PARECER DA COMISSÃO DE AVALIAÇÃO

Aprofundamento e Alargamento do Canal Navegação do Porto de Portimão

Projeto reformulado

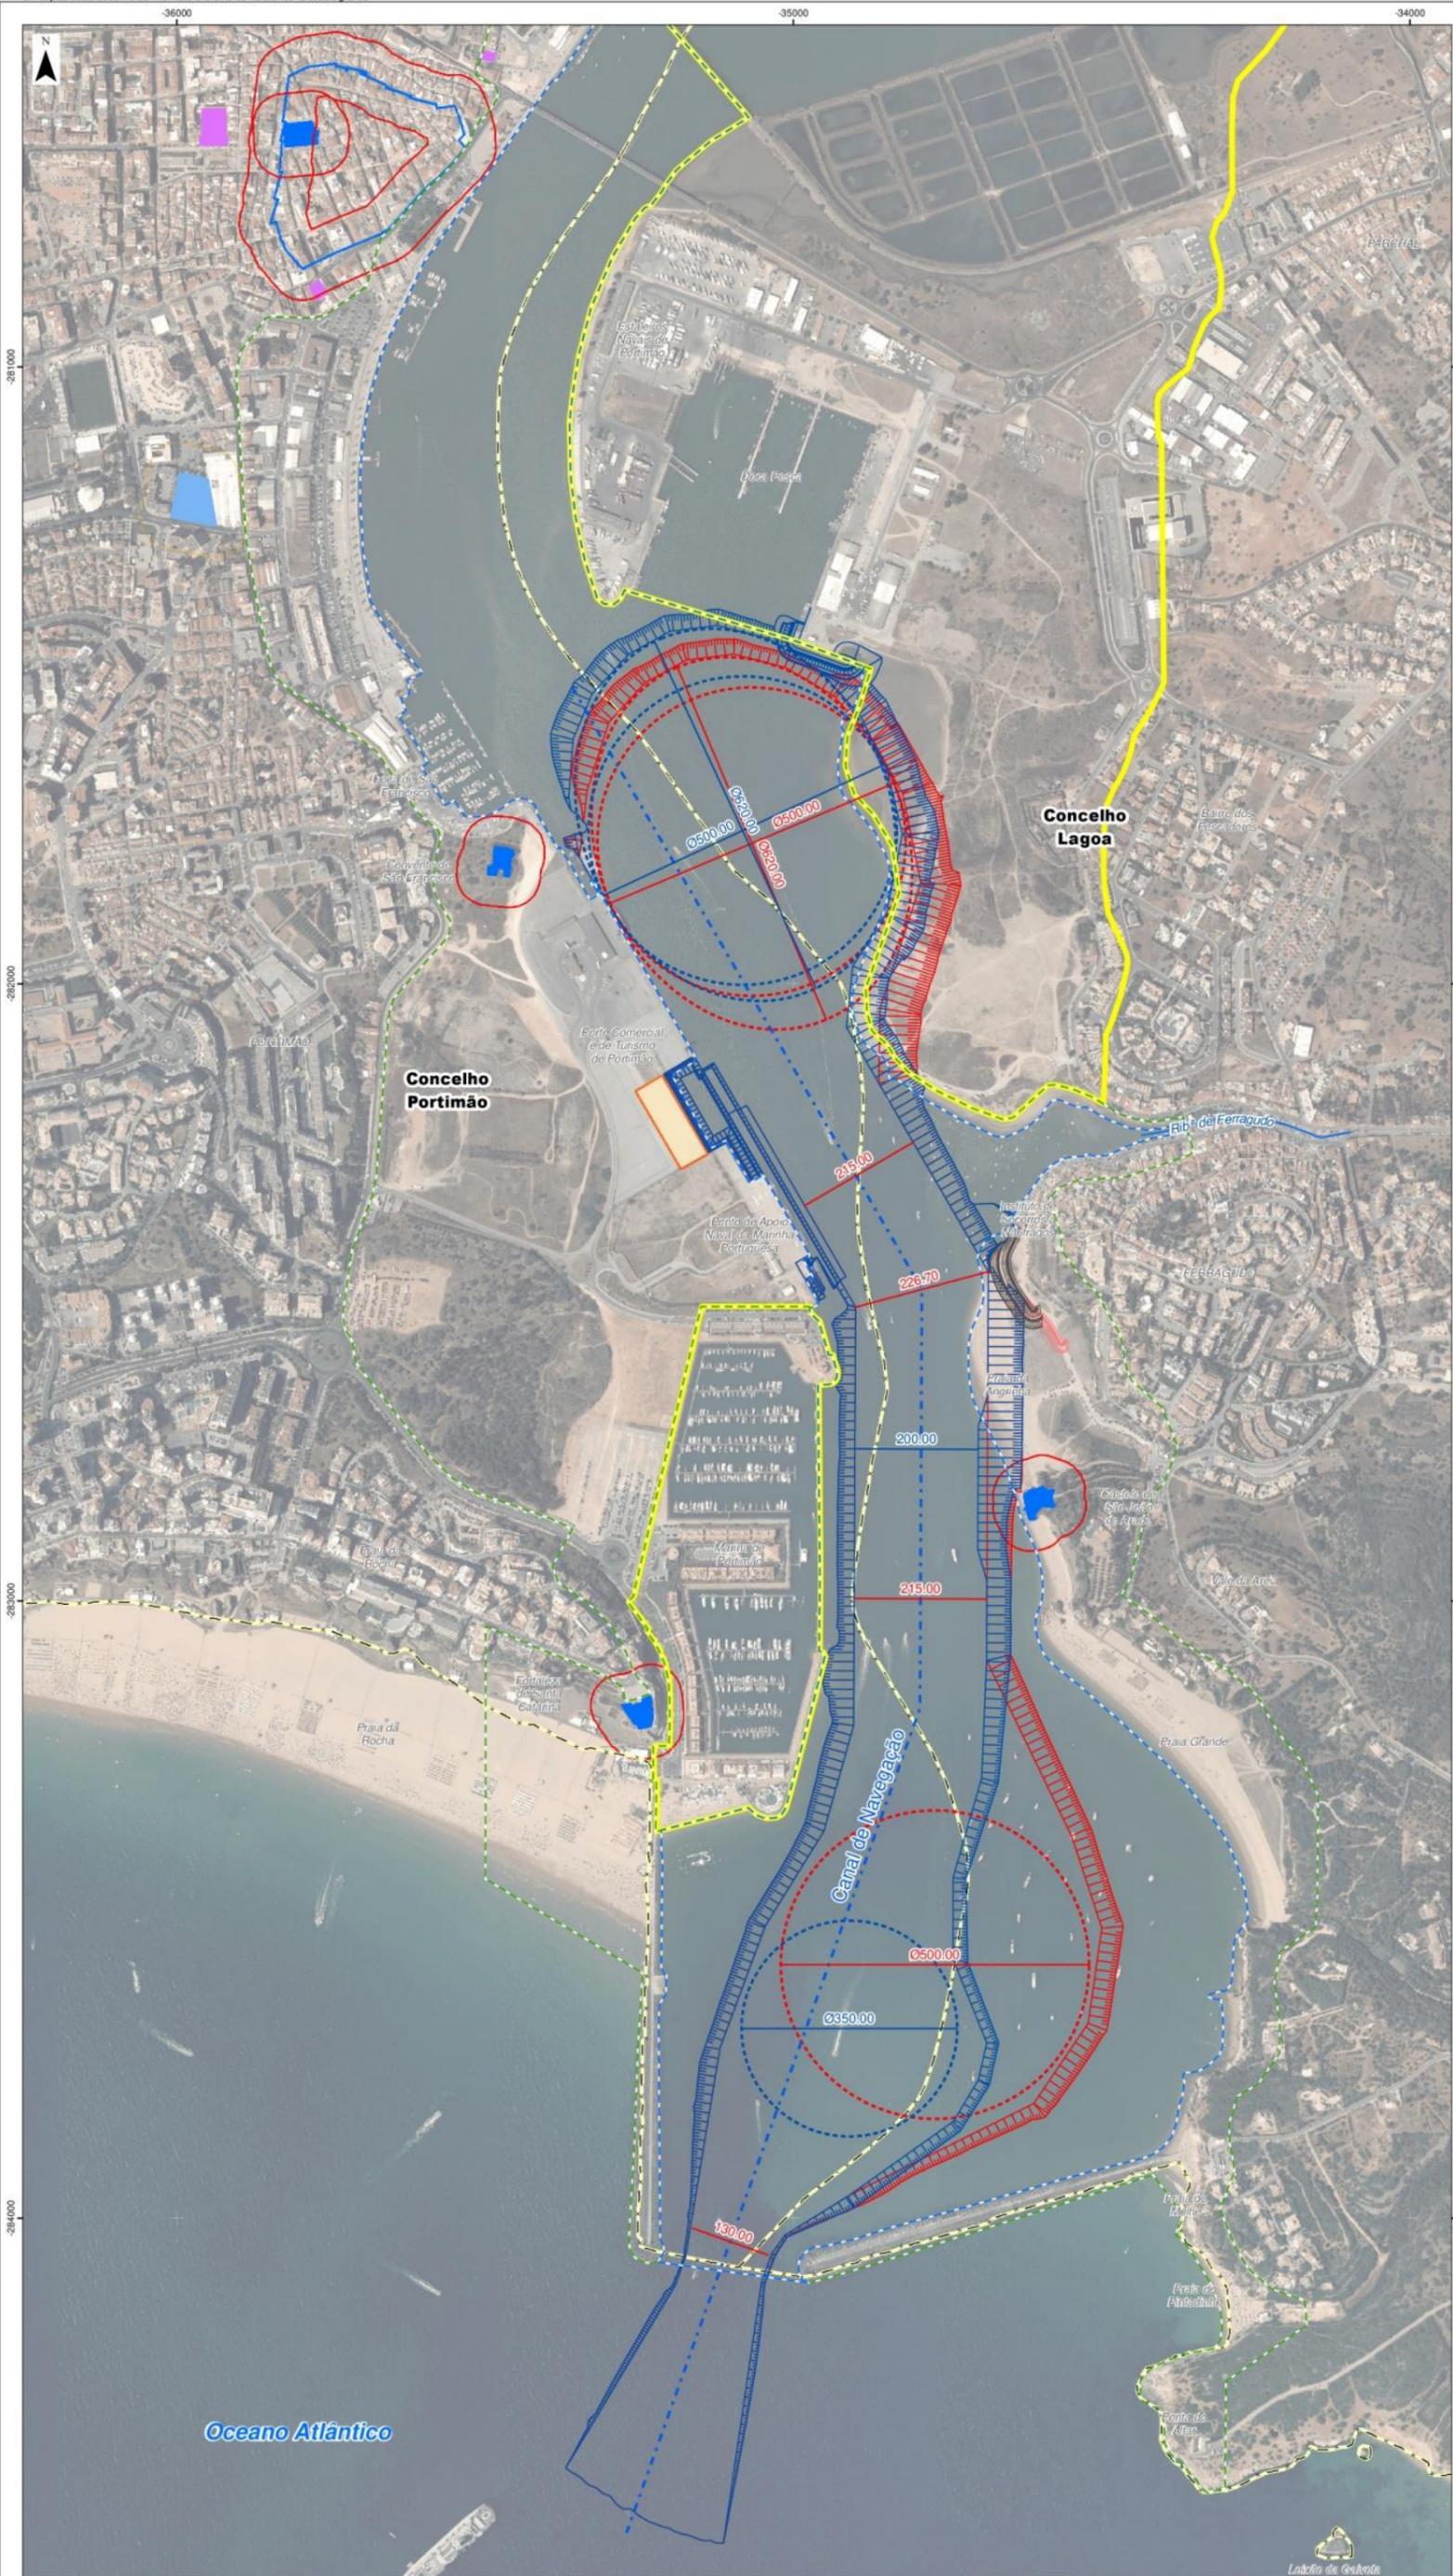
Em que medida está assegurada a anuência desta entidade à concretização das intervenções preconizadas na sua área de jurisdição?

O Projeto de Execução do Aprofundamento e Alargamento do Canal de Navegação do Porto de Portimão intervém em duas zonas muito reduzidas da área de jurisdição da *DocaPesca*, conforme enquadramento feito no estudo de avaliação ambiental das alterações de projeto entregue e respetiva cartografia (e que se apresenta de novo de forma mais esquemática para identificação – ver Figura 1), mais concretamente:

- Na frente sul e parte da frente oeste do cais do sector de pesca do porto;
- Na margem esquerda do Arade entre o sector de pesca e a foz da Ribeira de Ferragudo.

Esta entidade foi devidamente contactada logo no início dos estudos conforme correspondência apresentada no EIA (Anexo 1 do EIA) por ser a entidade de serviço público da primeira venda de pescado em lota e atividades conexas, ser também a entidade administradora dos portos de pesca e marinas de recreio e ter ainda funções de autoridade portuária, nas áreas sob sua jurisdição. Como se sabe no Estuário do rio Arade ocorrem instalações desta entidade, correspondentes ao porto de pesca (margem esquerda) e marina de recreio de Portimão (margem direita) e ainda à prevista marina de Ferragudo na margem esquerda do Arade, a jusante do porto de pesca.

Figura 2 – Praia da Angrinha. Imagens em baixa-mar e preia-mar

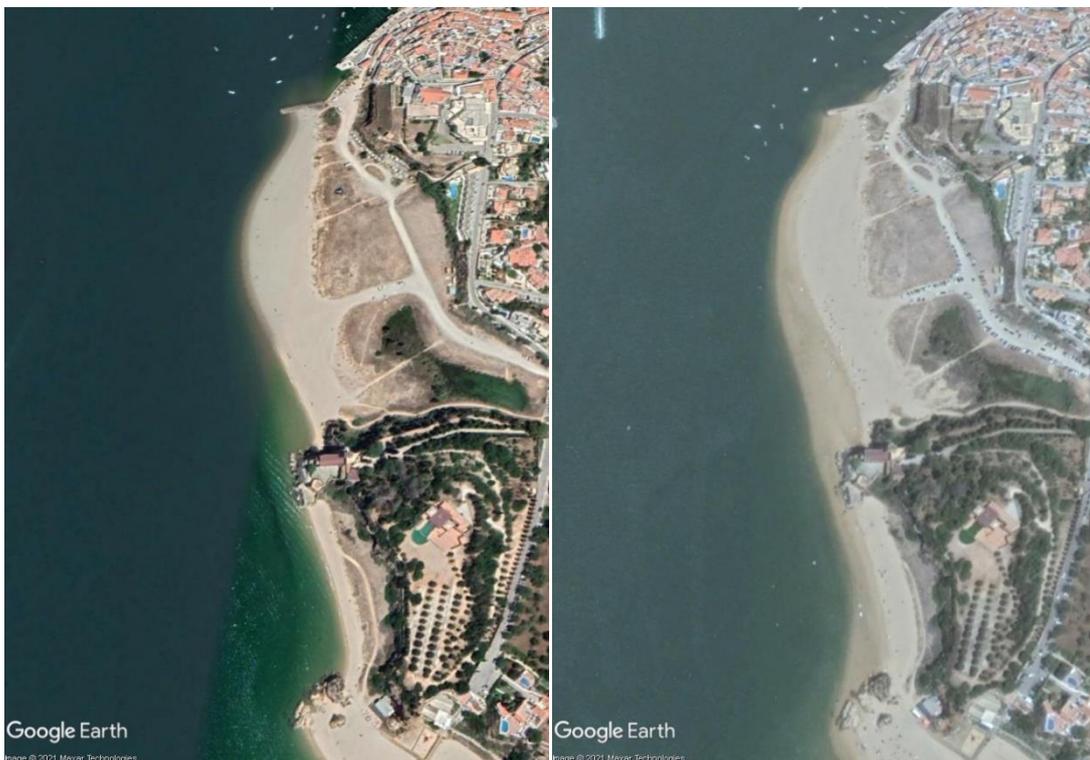
Quanto à ligação da praia da Angrinha para a praia Grande, esta só existe temporariamente e de forma precária nos períodos de meia maré vazia. Como se pode ver na figura seguinte não se pode considerar uma ligação adequada para qualquer objetivo de serviço à praia Grande.

A ligação entre a praia da Angrinha e a praia Grande só é possível em baixa-mar.

Não é assim uma passagem nem segura nem funcional, e naturalmente o Plano e a autarquia prevê a melhoria de acessos diretos à Praia Grande com disponibilidade de acesso automóvel permanente por razões de segurança como qualquer praia com uso balnear necessita.

Figura 3 – Interferência da Dragagem da Bacia de Manobra com a Área de Concessão da Marina de Ferragudo

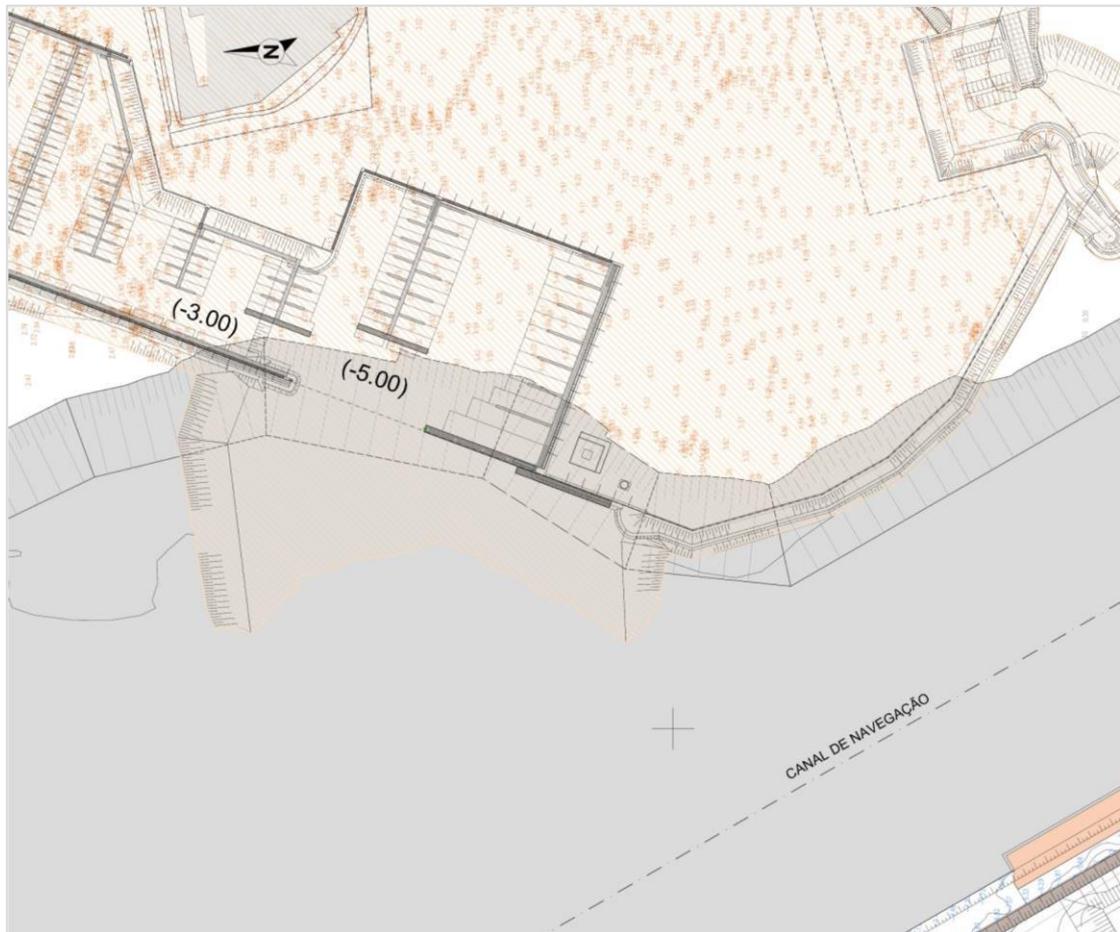
Como está detalhadamente descrito no documento “*Avaliação das Alterações Introduzidas no Projeto*”, no ponto 2.2.1.3 (pág. 41 e seguintes), o rasto da bacia de manobra não invade a área da concessão da Marina de Ferragudo. Somente o contorno superior do talude de dragagem ultrapassa, atualmente, o limite da concessão.

Na Figura 3 está representado o talude de dragagem da bacia de manobra e a sua interferência no arranjo geral da Marina de Ferragudo.

Como se constata, só o contorno superior do talude da dragagem interfere com o limite da concessão. Quando as obras de retenção e proteção do terraplino da marina estiverem construídas, o talude da dragagem rematará contra estas obras.
